# VIKNA KOMMUNE

## SAKSFRAMLEGG

Saksnr.: 2018/985-11  
Arkiv: 201808

### Reguleringsplan Betzy Bergs gate - detaljregulering - 1. gangs behandling for høring og utlegging til offentlig ettersyn

Figur 1: Utsnitt fra dagens reguleringsplan "Rørvik sentrum" fra 1995.

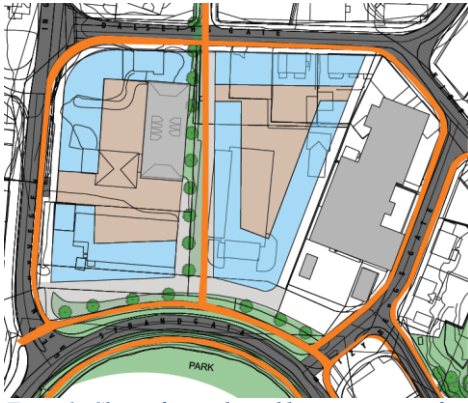
Maks tillatt utnyttelsesgrad i gjeldende plan er 50 % BYA for F1, og 40 % BYA for F2 og F3. I planforslaget, som dekker deler av F1, og hele F2 og F3, er maks tillatt BYA satt til 70 %.

På F1, F2 og F3 er det i gjeldende plan fastsatt at bygg skal oppføres i 2 etasjer, og at «(a)realer i første etasje skal nyttes til forretningsvirksomhet. I øvrige etasjer kan kommunen tillate at det innredes lokaler til andre formål, herunder boliger».

Figur 3: 3D-visualisering av bygningsvolum sammenstilt med omgivelser (Jonark AS).

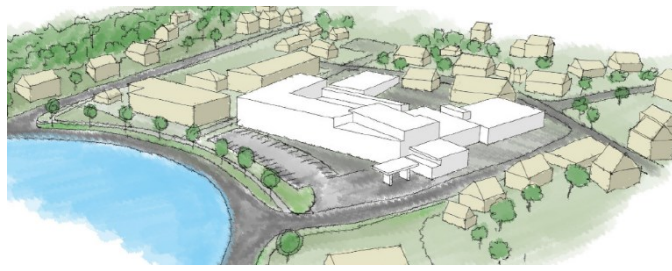
Der reguleringsplanforslaget bare omfatter NTE-tomta og Otto Moe-tomta, omtaler stedsutviklingsrapporten hele kvartalet inkludert også Felleskjøp-bygningen og den gamle Telenorbygningen. En annen forskjell er at bygningen som er skissert inn i kvartalet er trekt helt frem mot gaten. Plassering av planlagt bygg i planforslaget er i forlengelsen av dagens Otto Moe-bygg, men fasaden skrår mot Felleskjøpbygget, se figur 2 og 3.

Om byggets utforming, på BKB1, står det i reguleringsbestemmelsene at *bebyggelsen skal utføres med variasjon i fasadeliv, byggehøyde, volum og materialbruk*, og maks møne- og gesimshøyde er kote + 17,0. Av planbeskrivelsen pkt.4.3.4 fremkommer at bygningen er planlagt med flatt tak for å tilpasses nabobygg. Otto Moe-bygget vil få et tilbygg som er ca. 3 meter høyere enn dagens høyde. Bygget er planlagt ca. 1 meter lavere enn kotehøyde for næringsbygget på eiendommen 10/302 – gamle Telenorbygningen, se planbeskrivelsen pkt. 4.3.2 og pkt. 4.5. Selv om planlagt tiltak er godt beskrevet og vist med 3D-visualisering i planbeskrivelsen, savner likevel Rådmannen en 3D-visualisering vist fra bakkenivå. Det er enklere å vurdere konsekvensene av et planforslag dersom man har gode illustrasjoner som viser hvordan tiltaket vil ta seg ut fra den normale synsvinkelen – bakkenivå.

- det innarbeides i rekkefølgekravene at eksisterende avløpsledninger og overvannskulvert må legges om og at fortau langs Dalseths gate må opparbeides, før det gis igangsettingstillatelse for ny bygning innenfor BKB1.
- plankonsulent sender over ytterligere dokumentasjon/illustrasjoner/3-visualisering av planene, spesielt med perspektiv sett fra bakkenivå. Dette for å få vurdert tiltaket i sammenheng med omkringliggende bebyggelse.
